PARECER REFERENTE À ANÁLISE DE PROJETO DE MODIFICAÇÃO COM ACRÉSCIMO NO IMÓVEL SITUADO NA RUA ARDUÍNO BOLIVAR, Nº 263, PERTENCENTE AO CONJUNTO URBANO BAIRRO SANTO ANTÔNIO.

Imagem 13 – Imagem esquemática que demonstra a edificação proposta em relação às existentes nos lotes lindeiros.

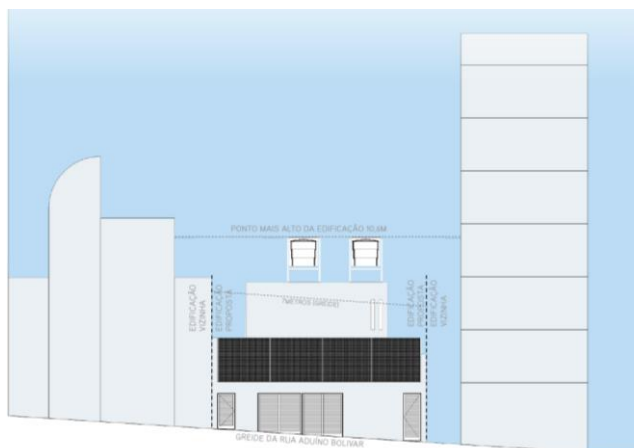
Podemos concluir que a altimetria proposta, a qual ultrapassa a diretriz altimétrica em 70cm de um lado e 89cm de outro, não constitui impacto negativo significativo para a configuração da área protegida. Inclusive os volumes das caixas d'água que mesmo ultrapassando em 3,01m a altimetria do mapeamento, não constituem impacto negativo significativo seja pela pequena dimensão dos volumes cilíndricos, seja por sua localização na porção posterior do lote.

Imagem 12 – Fachada frontal.
Fonte: Material disponível no Portal de Edificações, processo 01-031220/20-56.

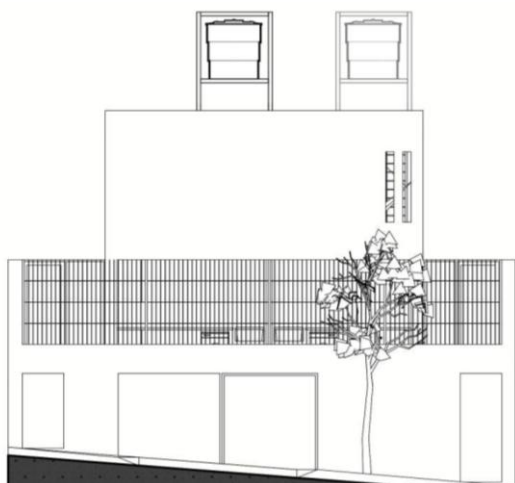
O maior impacto da solução proposta se constitui no volume que ocupa o afastamento frontal do lote com gradil em muro que abriga dois portões de garagem e dois portões de pedestres. Trata-se entretanto de ocupação consolidada e, conforme informa o relatório técnico da DPCA, foi implementada na década de 1980 em reforma aprovada na PBH e possuidora de certidão de baixa e habite-se emitida pelos órgãos competentes. Destaca-se ainda que o volume das garagens no afastamento frontal possui dimensão de 6,21 metros entre a testada e a parede limítrofe, o que permitiria a adoção de uma solução que minimizasse a relação do gradil em muro e a rua.

Acompanhamos o parecer da DPCA e nos apresentamos favoráveis à aprovação da proposta acrescida da apresentação de estudo para a apreciação da DPCA, de nova proposta para o fechamento frontal do lote que vise minimizar o impacto na paisagem urbana da face de quadra em atendimento, mesmo que parcial, à Deliberação n. 143/2007, a qual prevê ajardinamento do afastamento frontal dentre outros.
